## 改善箇所説明図

### 不具合の内容

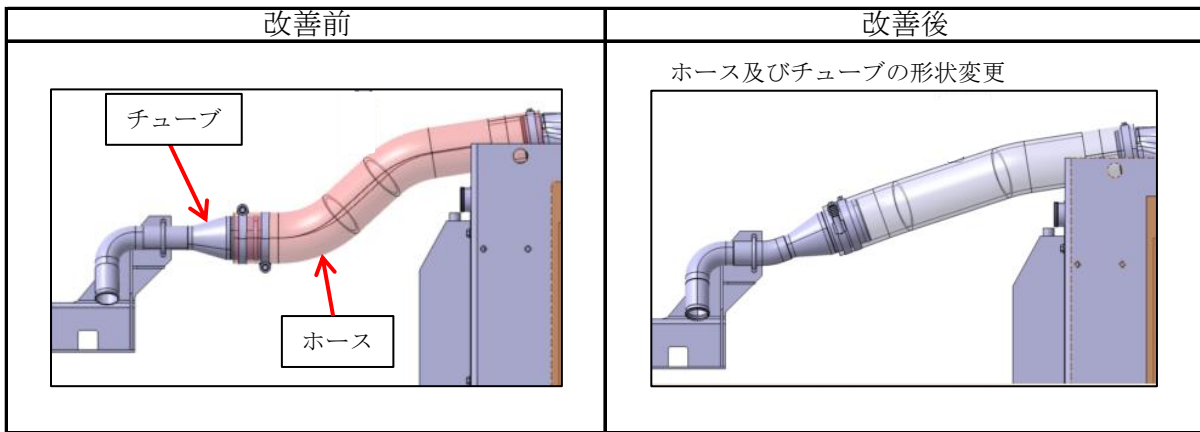
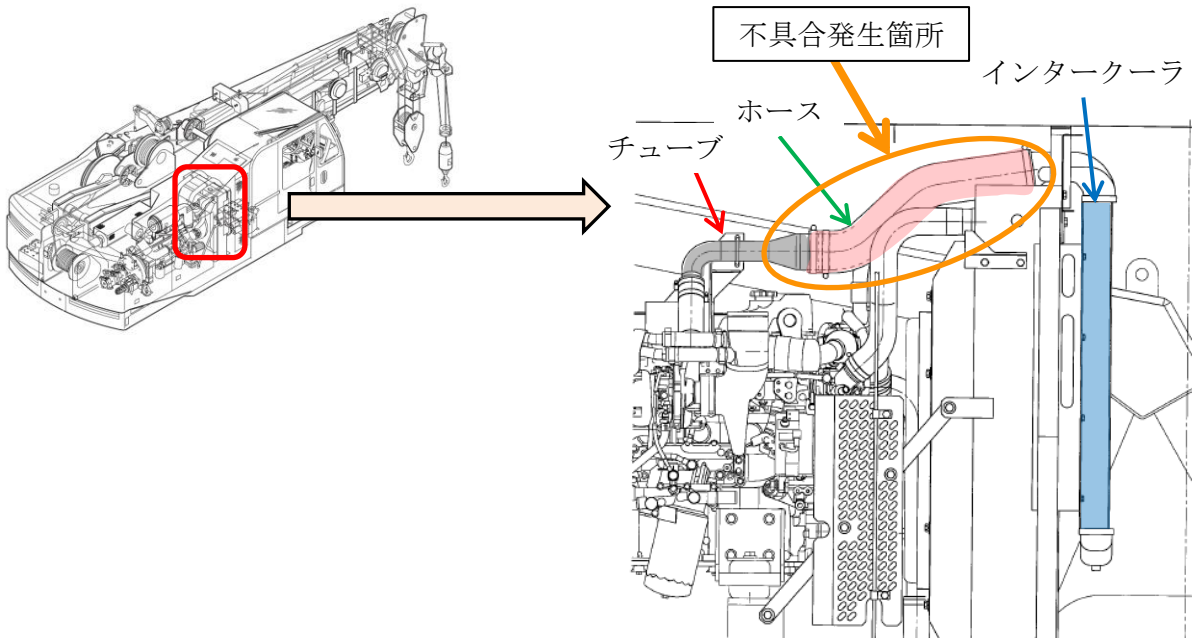
インタークーラの配管において、ホースの設計が不適切なため、ホースの曲げがきつく内層部にしわが生じているものがある。そのため、エンジンの振動により、しわを起点に亀裂が生じ、亀裂が進展すると、内層部が剥離してインタークーラ入口部が詰まり、最悪の場合、有害なガスの排出が増大するおそれがある。

全車両、ホースとチューブを対策品に交換する。

ホース及びチューブの形状により識別する。
